資訊與電氣商品檢測技術一致性研討會會議紀錄

開會時間：九十四年二月一日

開會地點：電氣檢驗科技大樓簡報室

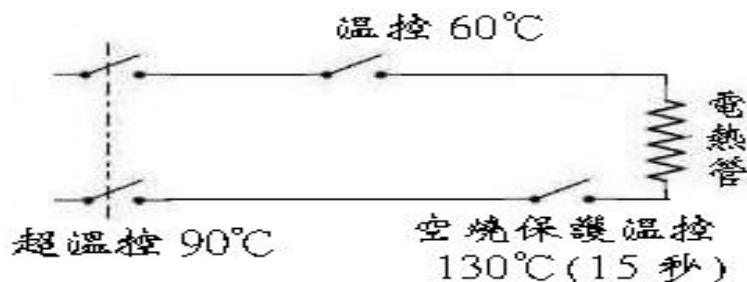
請討論下列結構是否符合

◎結構一：(超溫控 90°C 於 19.101 節測試過程中未動作)

1. 可藉由 60°C 之溫度限制器及 130°C 之溫度斷路器二顆動作以切斷電源，保護電熱管(非連動式)。
2. 僅由 130°C 之溫度熔線(2 顆 fuse 並聯)之動作保護。
3. 僅由 130°C 之溫度斷路器動作保護。

決議：1. 雖空燒保護之溫度熔線無全極切斷功能，經查標準 19 節規定也未要求空燒保護一定用全極切斷。

2. 另以 90 度溫度斷路器之裝置符合 PART2 標準 22.105 及 24.101 節要求。

◎結構二：

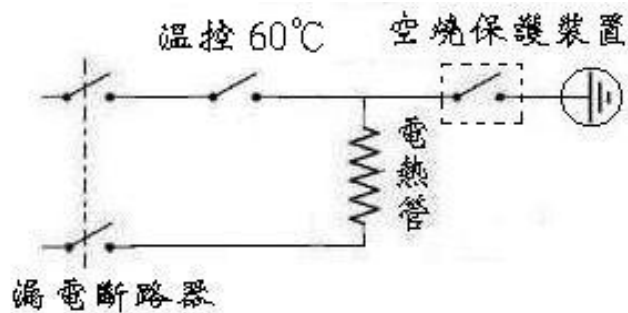
藉由空燒保護裝置之作用，溫度達到設定溫度時 ON，使漏電斷路器動作。

- 決議：1. 由空燒保護裝置先製造漏電電流，如接地不良時將造成危險。
 2. 保護應使危險避免發生，不是先製造危險才用以偵測跳脫保護。
 3. 不符合 3.3 節規定。
